ARTENREICH
OBERFRANKEN e.V.

06.09.2021

Einwendungen gegen den Vorentwurf des vorhabenbezogenen Bebauungsplans Sondergebiet „Solarpark Issigau Reitzenstein“

Gesamtansicht der im Umweltbericht sichtbaren Ausgleichsflächen

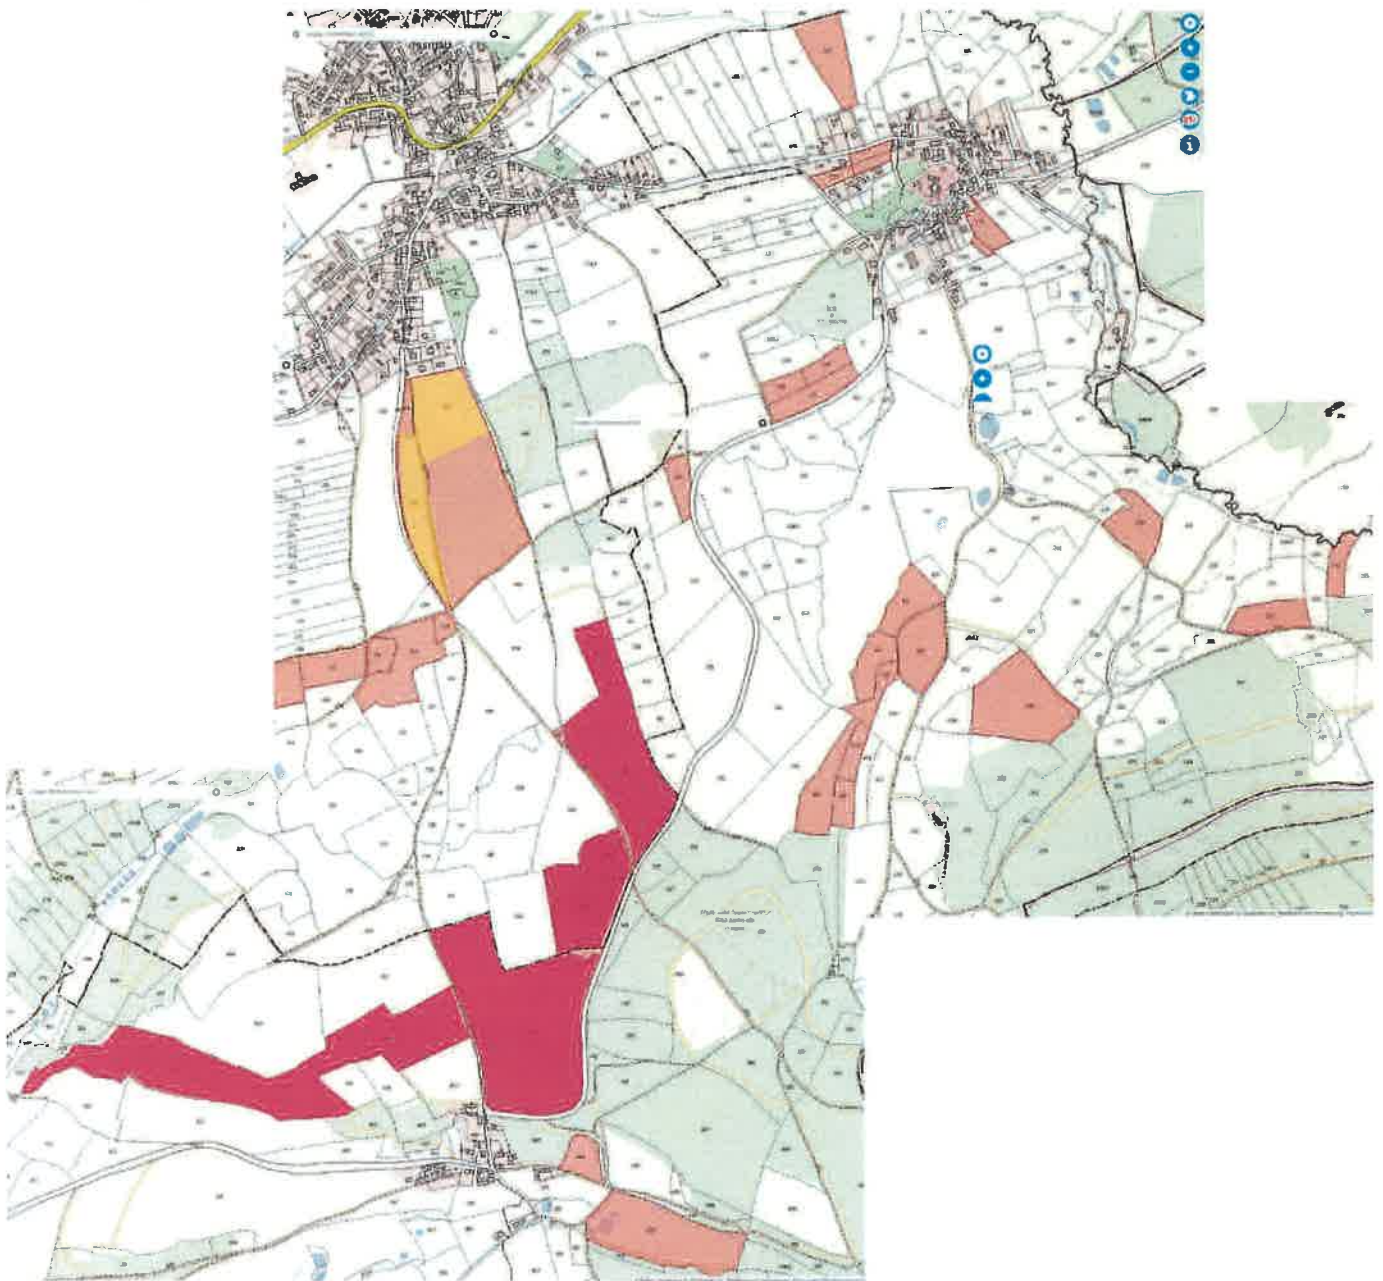
Im Umweltbericht sind in Kartenausschnitten, die Ausgleichs- und Kompensationsflächen zu sehen. Es ist mehr als fraglich, ob diese Flächen den Verlust des Bruthabitates ausgleichen werden. Siehe hierzu die im Anhang befindliche Karte, in der man den Gesamtzusammenhang der Flächen sehen kann. Die pink dargestellten Flächen visualisieren die internen Ausgleichsflächen mit kleinen Bereichen, die nicht mit PV-Anlagen bestückt werden, aber durch die unmittelbare angrenzende Lage als evt. Brutgebiet entfallen. Die externen Flächen sind zu zersplittert, grenzen an Wald oder an Siedlungen, so dass nur Teilflächen als Brutgebiet in Frage kämen. Zudem gibt es offenbar keine Untersuchungen, ob die ausgewählten und deren benachbarte Flächen schon durch Brutpaare besetzt sind.

Pink sind die internen Ausgleichsflächen markiert. Einige davon sind gleichfalls als Lerchen-Kompensationsfläche markiert. Das ist unverständlich. Welches Entwicklungsziel haben diese Flächen? Die gelb markierte Fläche zeigt die tatsächliche Ausgleichsfläche in den Flurstücken 364 und 362. Die verbliebenen Teile der Flurstücke 364 und 361/63 sind zu viel im Plan eingezeichnet. Hier handelt es sich um Wald.

Bedenkt man, dass Feldlerchen Kulissenflüchter sind, sind z. B. die Flurstücke 364 und 362 mit ihrer Wald- und Siedlungsnähe als Feldlerchenhabitat obsolet. Wenn die Ansprüche der Art Berücksichtigung in den Ausgleichflächen finden sollen, ist eine Überprüfung der hier ausgewählten Flächen zwingend.
